改善箇所説明図

基準不適合発生箇所

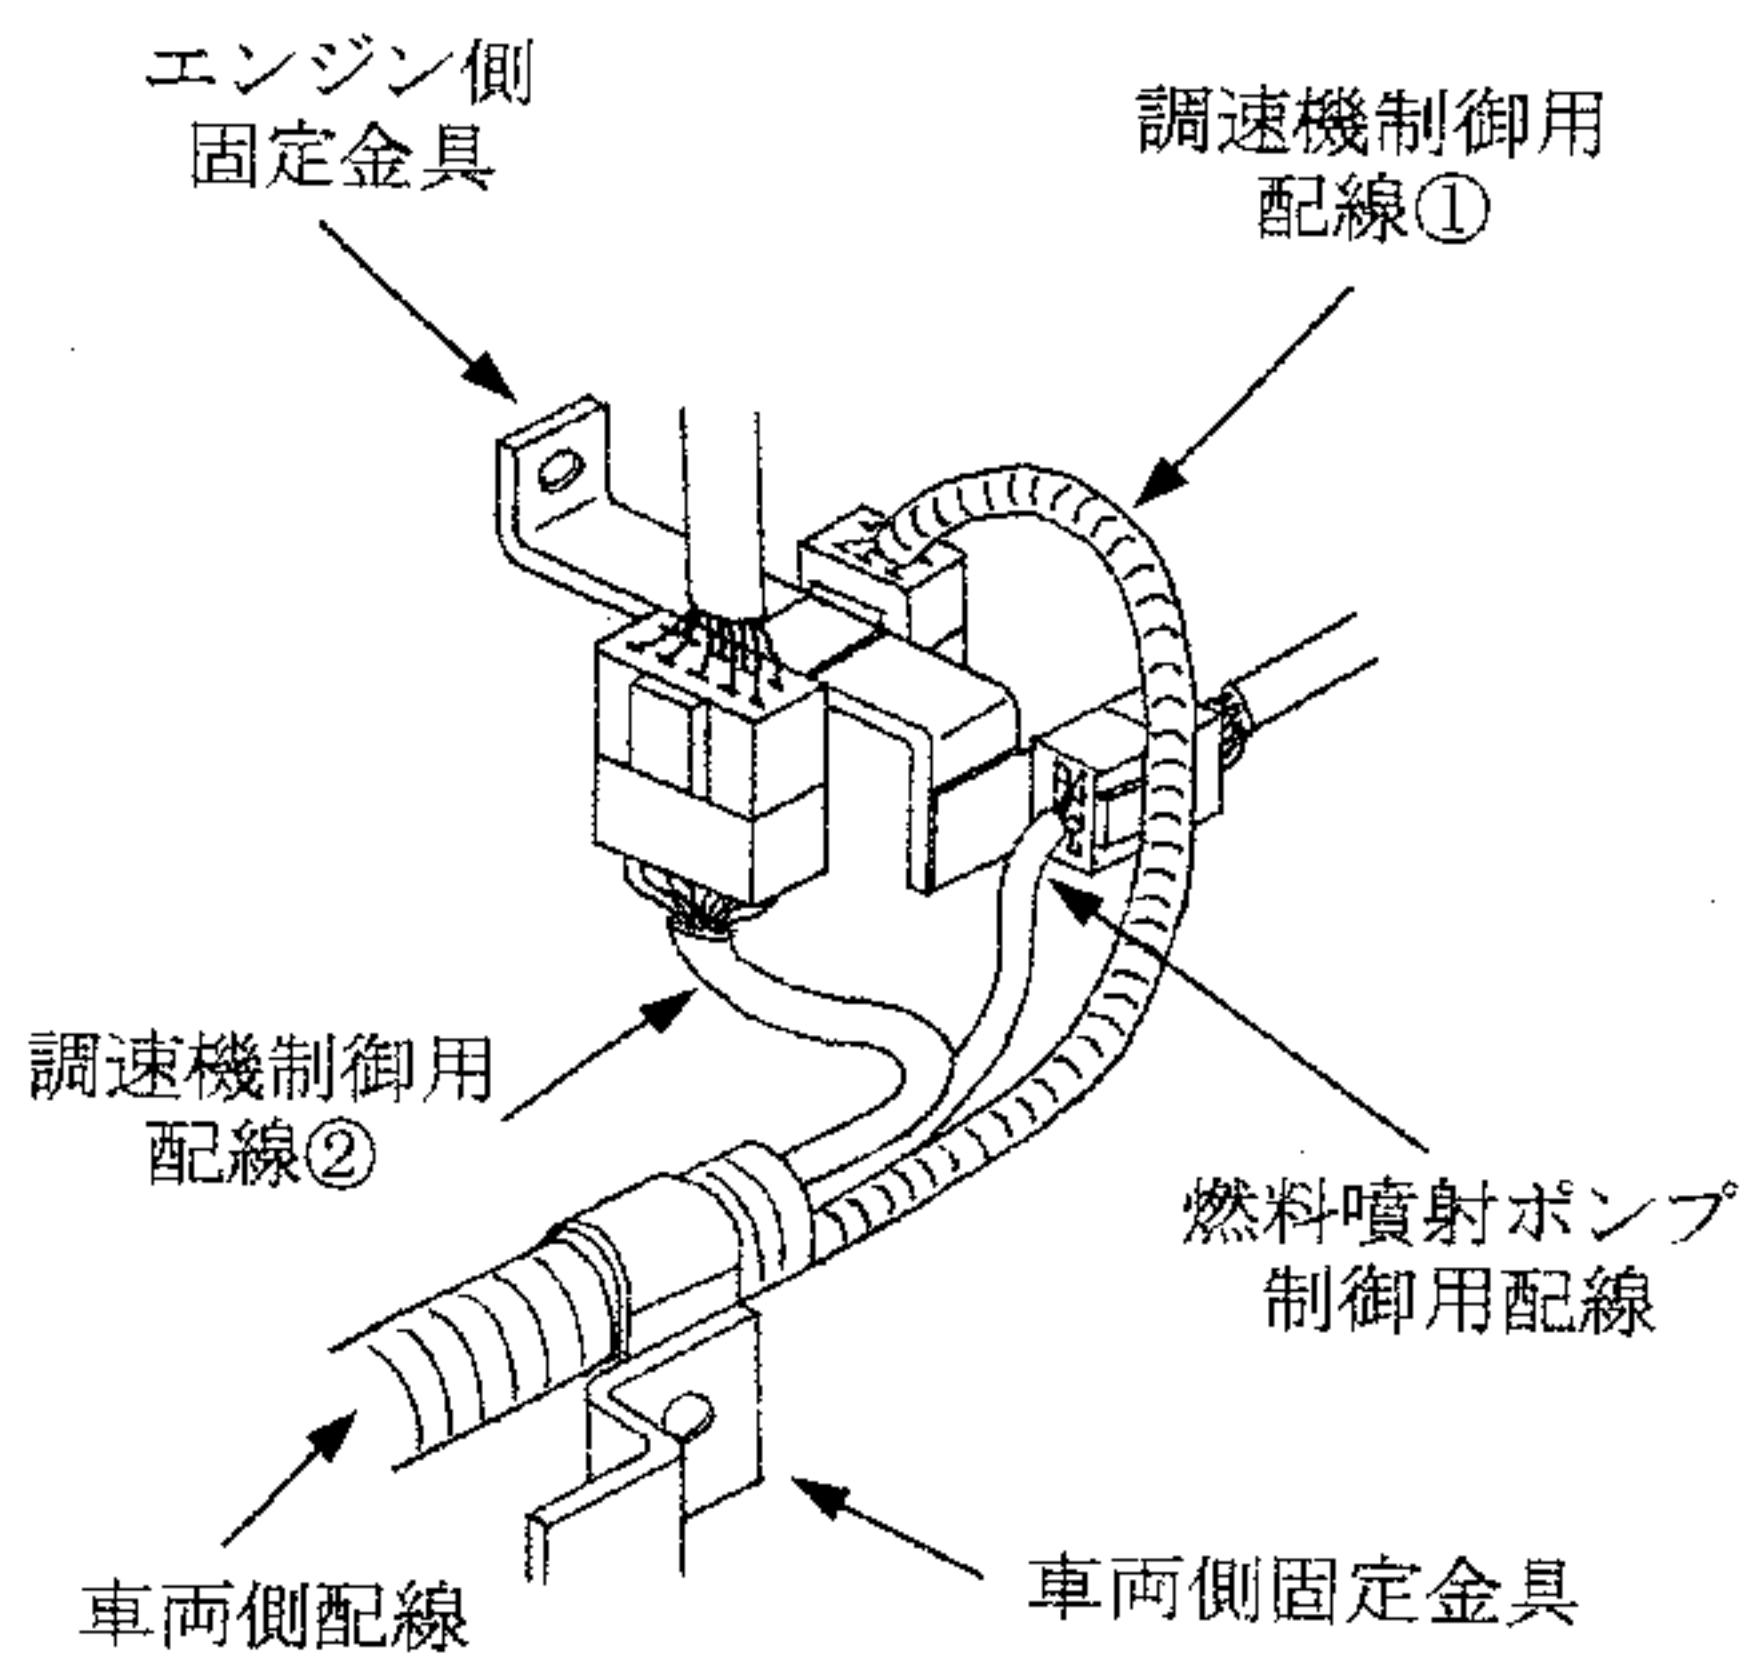
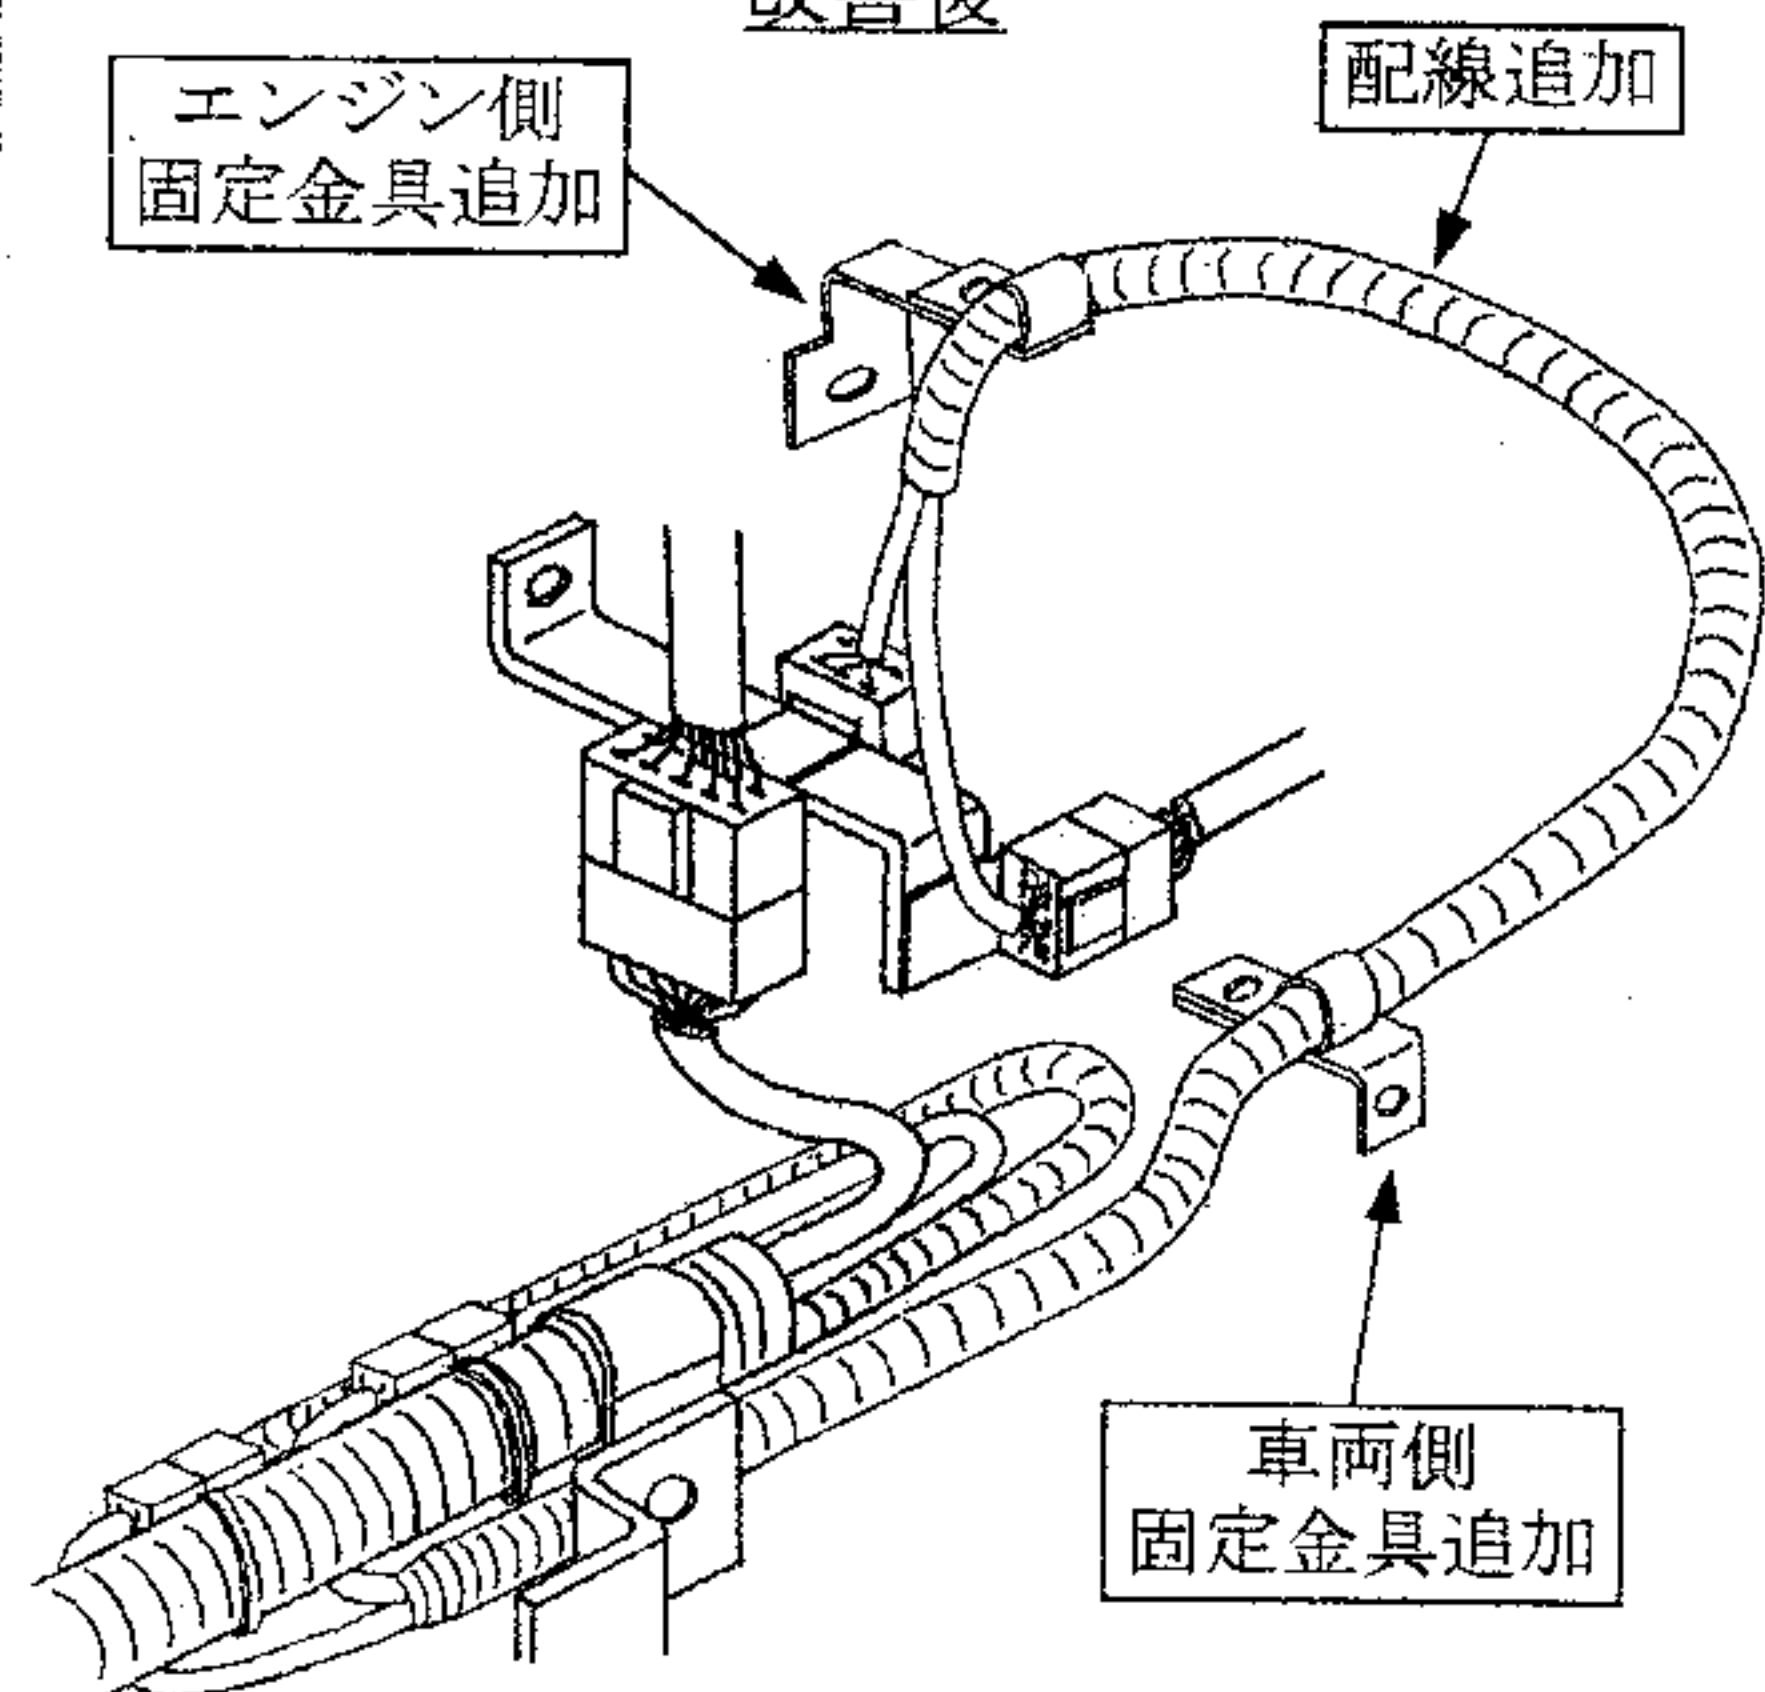
エンジンの燃料噴射ポンプ制御用の電気配線が不適切なため、そのまま使用を続けるとエンジン停止時等の振動により、当該配線が断線するものがある。そのため、警告灯が点滅するとともに、燃料噴射時期が遅れることにより、排出ガスが基準を満足しなくなるおそれがある。

全車両、当該配線を点検し、損傷があるものは修復するとともに、配線および固定金具を追加する。
